Изменение гильз цилиндров для OM 501/502

Изготовитель двигателей: Mercedes-Benz			
Типоразмеры двигателей	OM 501 LA	OM 541.920 - 541.927 4V Euro 2	(6-цилиндровые)
	OM 502 LA	OM 542.920 - 542.926 4V Euro 2	(8-цилиндровые)

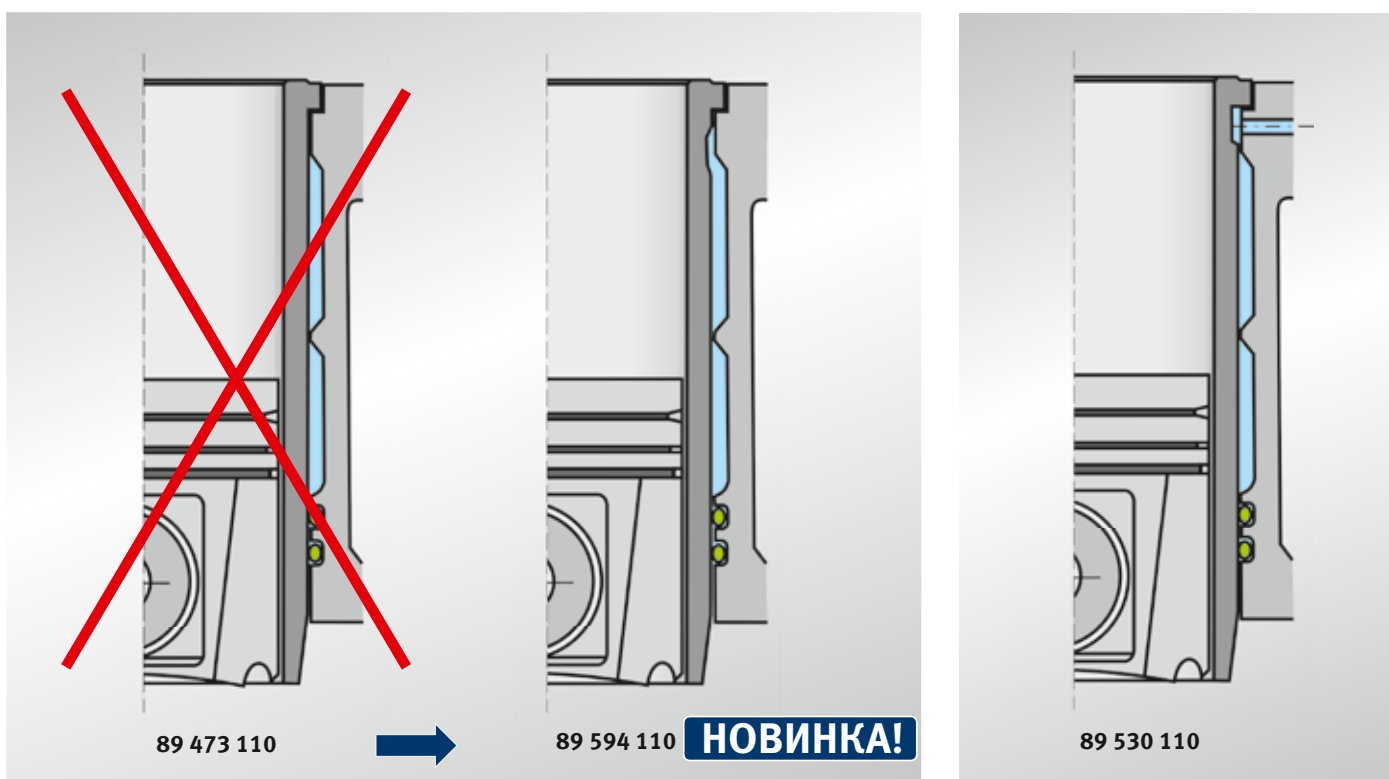
Со стороны изготовителя двигателей появились изменения в исполнении гильзы цилиндра.

До сих пор применяемая для Euro-2 двигателей без канала охлаждения гильза цилиндра 89 473 110 заменяется по ходу работы над продуктом гильзой цилиндра с номером KS 89 594 110. До сих пор поставленные гильзы цилиндров могут использоваться и далее.

Информация по заказу	№ KS
Гильзы цилиндров для блока цилиндров без канала охлаждения (только Euro-2 двигатель) Гильза цилиндра: прежняя (исключается!) новая	(89 473 110) 89 594 110
Гильзы цилиндров для блока цилиндров с каналом охлаждения (только Euro-2 двигатель) Гильза цилиндра: (никакого изменения)	89 530 110
